Anleggskonsesjon for Havgul 1 – Klage på vedtak

Vi viser til NVS vedtak om å gi konsesjon til utbygging av Havsul 1, og vil med dette klage på den delen av vedtaket som gjelder nettilknytning fra Småge til Nyhamna. Klagen er felles for følgende eiendommer:

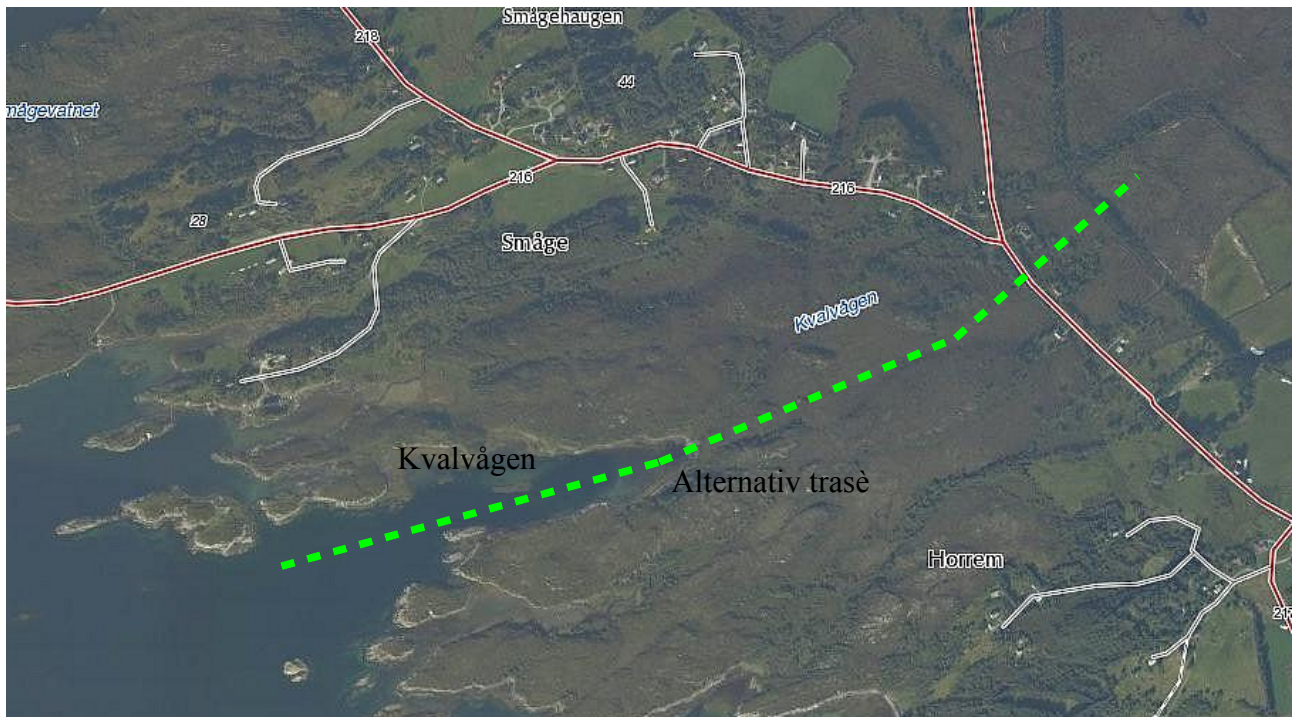
Etter vårt syn er det en svakhet ved utredningsarbeidet at det bare er tegnet en trasè, og så diskutert virkningene av denne uten at det er sannsynliggjort at dette er det beste alternativet. Vårt primære krav er at kabelen skal føres i land et annet sted enn planlagt, og at det legges jordkabel. Vi vil derfor lansere et alternativt forslag der kabelen kommer inn i Kvalvågen. Ny trasè er grovt skissert på flyfoto nedenfor.

Kvalvågen ligger ca 500 m sør for Småge. Her er det ubebodd på på begge sider, og trasèen kan krysse fylkesvegen ved Smågeskiftet omtrent på samme sted som i foreliggende plan. Eneste potensielle konflikter her er sannsynligvis automatisk fredede kulturminner, og midlertidige sår i landskapet som følge av graving av kabelgrøft. Området i Kvalvågen er også gammelt utmarksbeite, og en del av kulturlandskapet, men ikke av bondens kulturlandskap på samme måte som på Småge. En unngår også konflikt med kommunal kloakkledningsom går i sjøen på Småge.
